DODATEK Č. 1 ke SMLOUVĚ O DÍLO

„0082019 DODÁVKA NÁBYTKU PRO UČEBNU Q35 - OPAKOVÁNÍ“

Technický list změny (TLZ) VZ0105

TLZ č./verze:	01/00 (TLZ č. 1)
Datum předložení TLZ:	16.07.2019
Dodatek č. 1 smlouvy o dílo (SoD) č.:	--
Ze dne:	původní SoD ze dne 07.05.2019
Projekt registrační číslo:	CZ.02.2.67/0.0/0.0/16_016/0002366
Stavba:	Vybavení multimediální místnosti pro diskuze a obhajoby studentů (kód 1.1.1.4.22)
Objekt:	-
Název změny:	Zpevnění rohových částí stolové sestavy

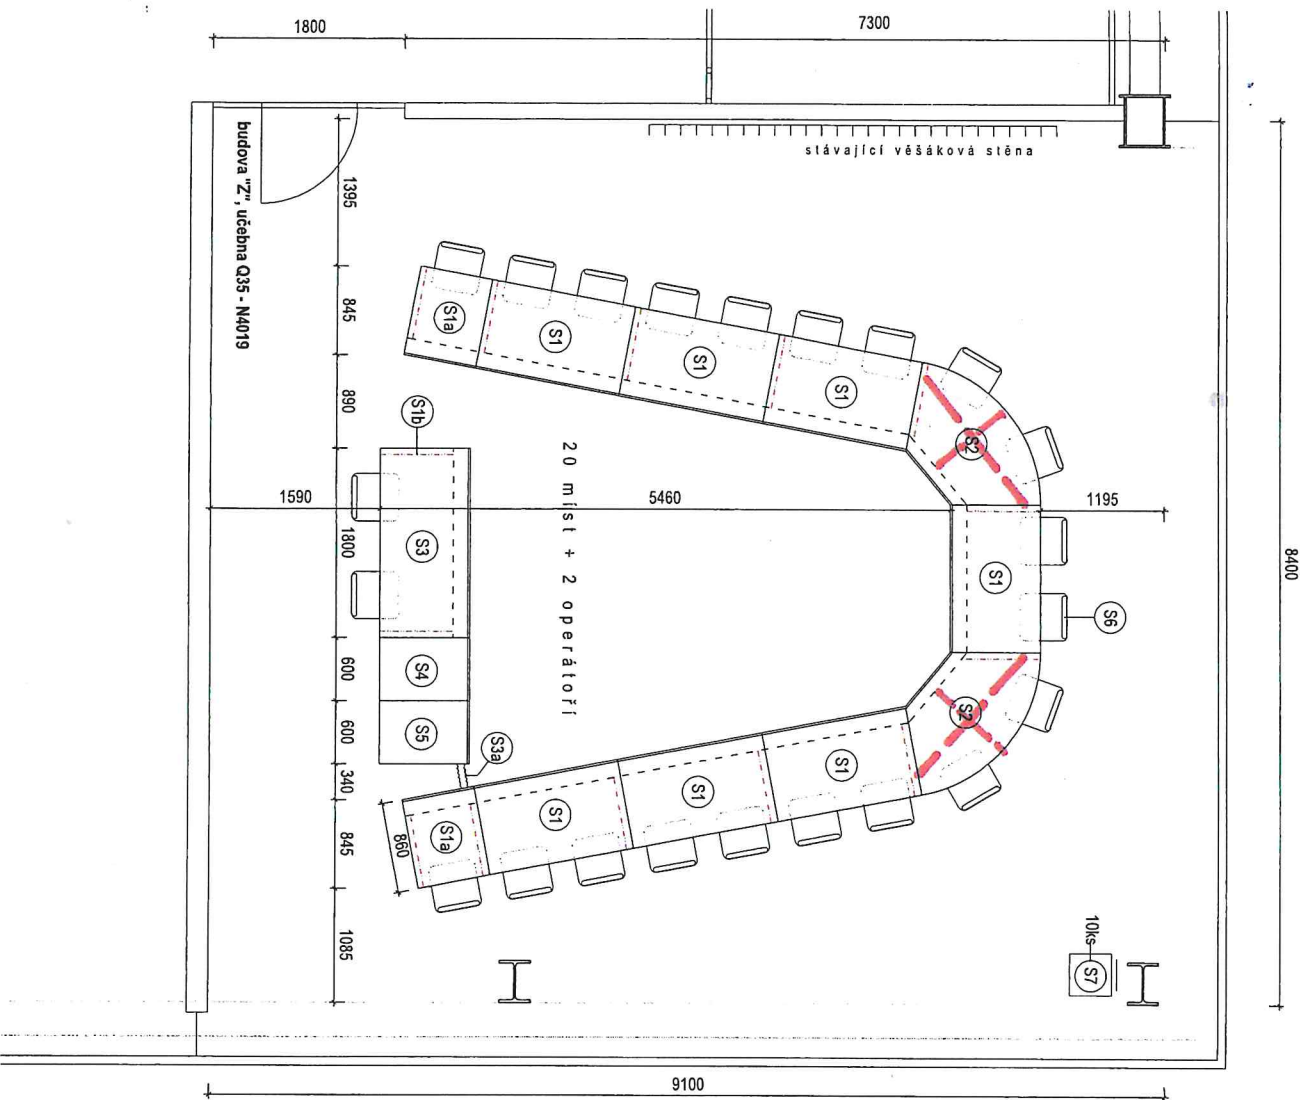
Důvod změny a identifikace původce změny:	
<p>Po instalaci díla bylo zjištěno, že při nevhodném, ale studenty pravděpodobněm používání stolů (usednutí na kraje stolů, kde v rohových dílech, z důvodu požadavku umístění variabilního počtu židlí, nemůže být instalována podnož stolu) může takto postupně dojít k prohnutí, případně i k prasknutí desky, navíc s rizikem posunu či pádu instalované IT techniky. Ze strany uživatele bylo proto požádáno o zpevnění rohových dílů.</p> <p>Předmětem změny jsou tyto nepředvídatelné práce, které nebylo možné v době zpracování projektové dokumentace předvídat.</p>	
Popis změny:	
<p>Po konzultaci projektanta a zhotovitele bylo doporučeno rohový díl dodatečně zpevnit výztuhou z profilu Jackel 30 x 30 mm, upevněnou napříč mezi podnožemi na spodní straně desky (neviditelnou) a dále z části viditelnou podpěrou z nerezové pásoviny 100 mm široké a délky cca 800 mm (tvarově analogicky k profilu stolových podnoží), přichycené k zadní stěně stolu a zespodu ke stolové desce. Cena víceprací zahrnuje cenu za materiál a práci za úpravu 2 ks rohových dílů, demontáž a zpětnou montáž už instalovaných dílů a dopravu.</p>

artikl	základní popis	počet	DPH	cena za kus	celkem bez DPH
Vícepráce	Jekl 30x30x1500 RAL 7016, nerez podpěra, 800x100mm, včetně úhelníku	2	21%		
Vícepráce	doprava 2x	1	21%		
Vícepráce	demontáž + montáž	1	21%

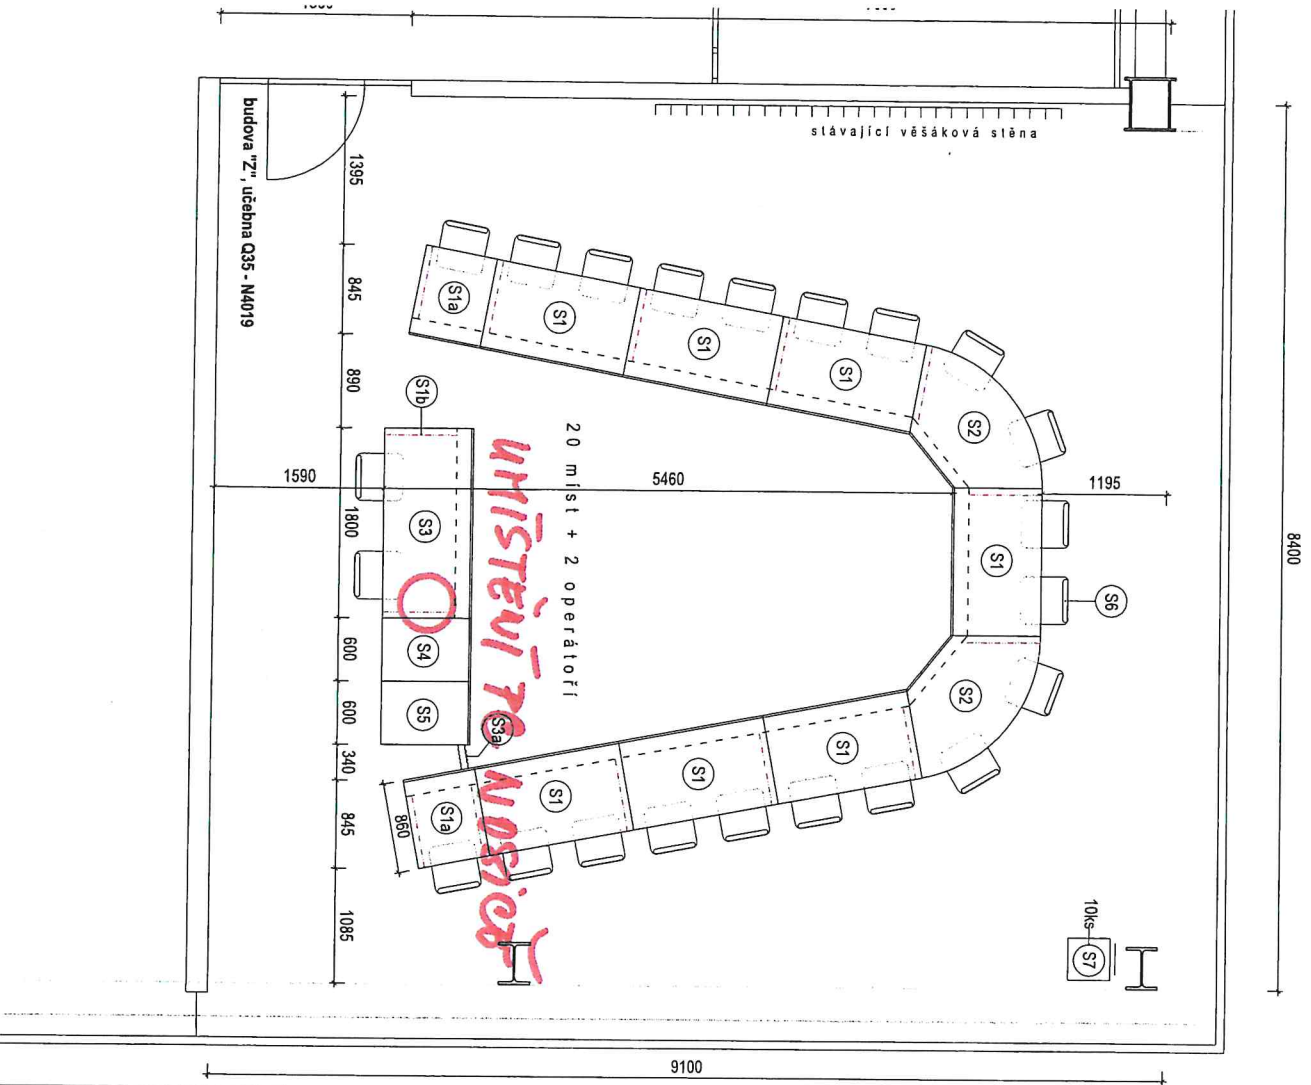
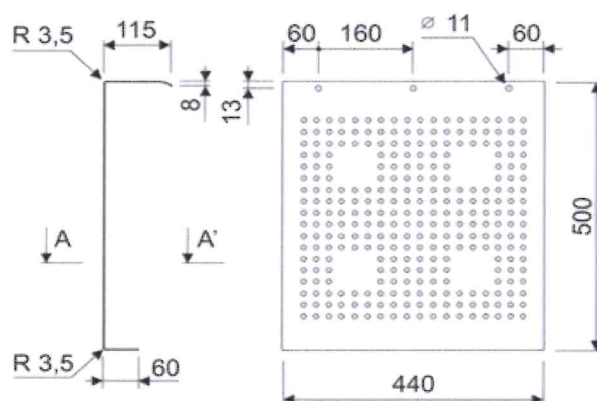
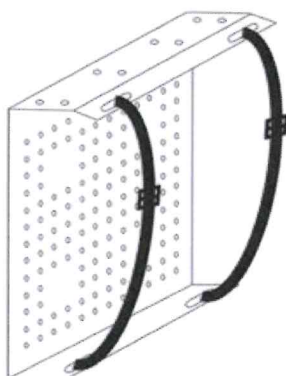
TLZ č./verze:	02/00 (TLZ č. 2)
Datum předložení TLZ:	28.07.2019
Dodatek č. 1 smlouvy o dílo (SoD) č.:	--
Ze dne:	původní SoD ze dne 07.05.2019
Projekt registrační číslo:	CZ.02.2.67/0.0/0.0/16_016/0002366
Stavba:	Vybavení multimediální místnosti pro diskuze a obhajoby studentů (kód 1.1.1.4.22)
Objekt:	-
Název změny:	Dodávka a instalace PC nosiče ke stolu operátora

Důvod změny a identifikace původce změny:
Jako podklad pro realizaci díla byla zpracována samostatně PD elektro, dodávek IT a AVT a samostatně PD interiéru. Po instalaci díla bylo zjištěno, že v žádné z PD nebyla zahrnuta dodávka PC nosiče ke stolu operátora. Předmětem změny je tedy potřebná, ale v PD nezahrnutá dodávka.
Popis změny:
Bude dodán a z vnitřní strany stolu operátora instalován PC nosič.
Vyjádření projektanta předchozí části projektové dokumentace ke změně (generálního projektanta):
Se zdůvodněním a navrženým postupem změnových prací souhlasím.
Změna má vliv do následujících profesí (oblast projektové dokumentace):
Interiér – vybavení nábytkem
Přílohy:
Výkres č. 2.02

artikl	základní popis	počet	DPH	cena za kus	celkem bez DPH
PCHA9005	PC nosič černý RAL 9005 včetně instalace	1	21%		
Vícepráce	Doprava	1	21%

PC nosič černý RAL9005

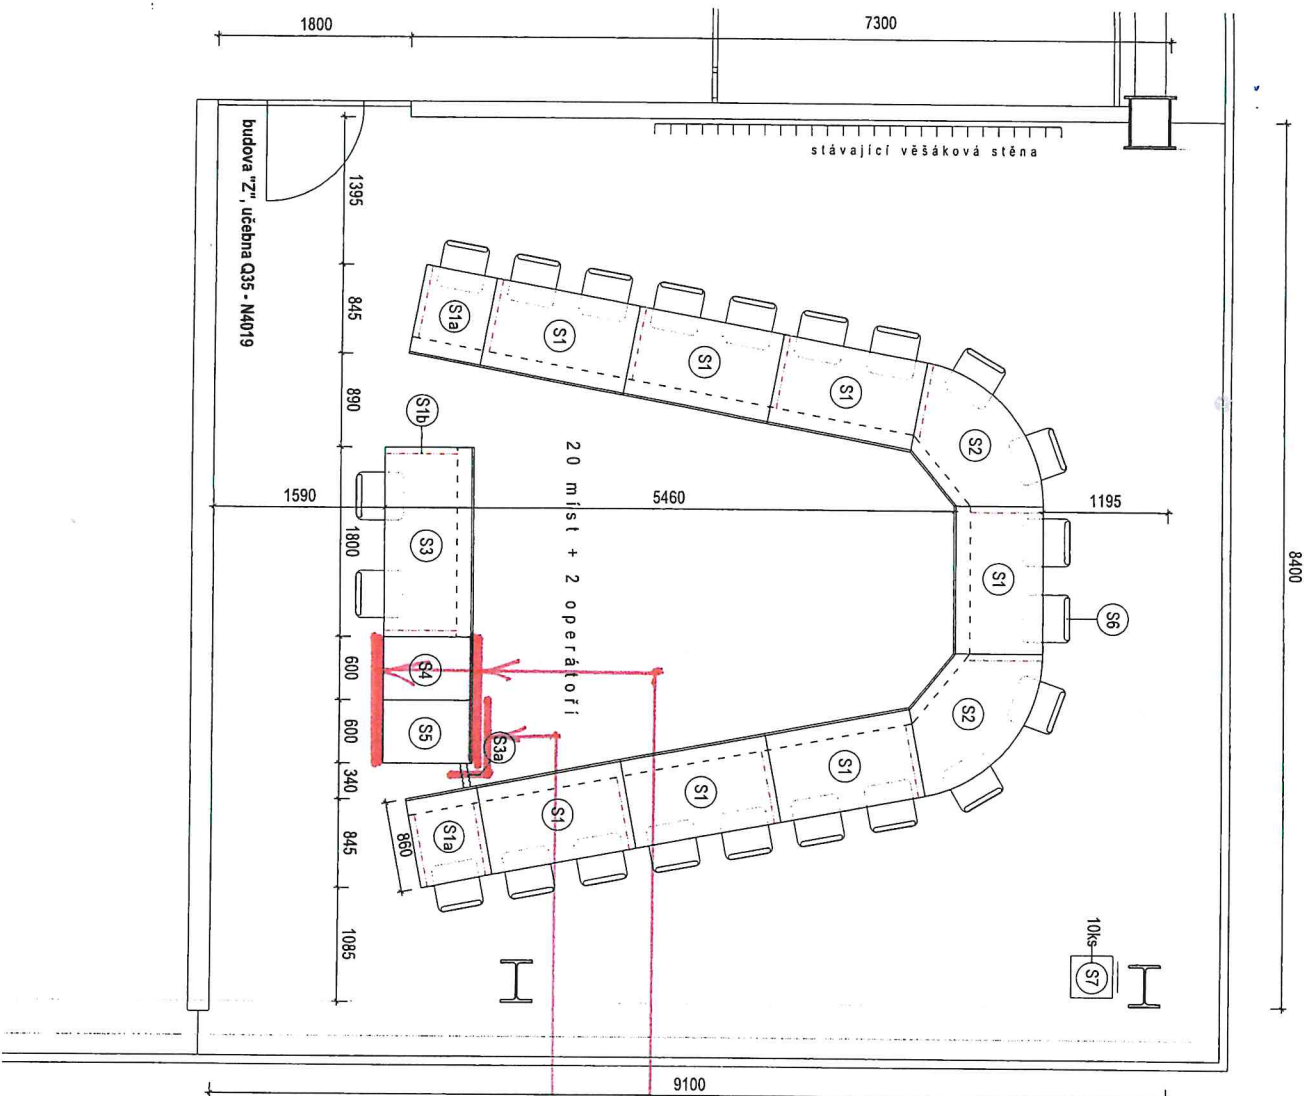
TLZ č./verze:	03/00 (TLZ č. 2)
Datum předložení TLZ:	08.08.2019
Dodatek č. 1 smlouvy o dílo (SoD) č.:	--
Ze dne:	původní SoD ze dne 07.05.2019
Projekt registrační číslo:	CZ.02.2.67/0.0/0.0/16_016/0002366
Stavba:	Vybavení multimediální místnosti pro diskuze a obhajoby studentů (kód 1.1.1.4.22)
Objekt:	-
Název změny:	Odvětrání a doplnění ochranného soklu u RACK skříní

Důvod změny a identifikace původce změny:	
Po instalaci a zprovoznění instalované AV techniky bylo zjištěno, že dochází k produkci většího množství tepla, než původně předpokládal projektant nábytkového vybavení. Z toho důvodu požadoval uživatel provést masivnější způsob provětrání, než původně projektant navrhnul. Dále, mimo již instalovaného soklu požadoval uživatel, z důvodu možného poškození při úklidu, dodatečnou ochranu svazků kabelů vedoucích z podlahy jednak do RACK skříně, jednak do studentské stolové sestavy. Předmětem změny jsou tyto práce, které nebylo možné v době zpracování projektové dokumentace předvídat.	
Popis změny:	
Po konzultaci projektanta a zhotovitele bylo doporučeno provést na obou stranách skříně tři řady vodorovných drážek šířky 18 mm, z jedné strany dole, z druhé nahoře, které umožní šikmé provětrání napříč skříní. Jako ochrana kabelových svazků byl navržen sokl pouze pod částí RACK skříně, přední stěnou lícující s dvířky, v materiálu totožném jako vlastní skříně (probarvená MDF, lakováno transparentním lakem „polomat“). Cena víceprací zahrnuje cenu za materiál a práci, demontáž a zpětnou montáž nových i upravovaných dílů a dopravu.

artikl	základní popis	počet	DPH	cena za kus	celkem bez DPH
Vícepráce	Drážky do dveří- odvětrávání, skříňe u racku, 3x drážka bez laku do 1ks dvířka	4	21%		
Vícepráce	Sokl, 600x79x170mm, MDF černá probarvená tl. 19mm, lakování transparentním lakem	1	21%		
Vícepráce	montáž	1	21%		
Vícepráce	doprava	1	21%

DODATEČNĚ POUŽITÍ
DODATEČNĚ SOUL
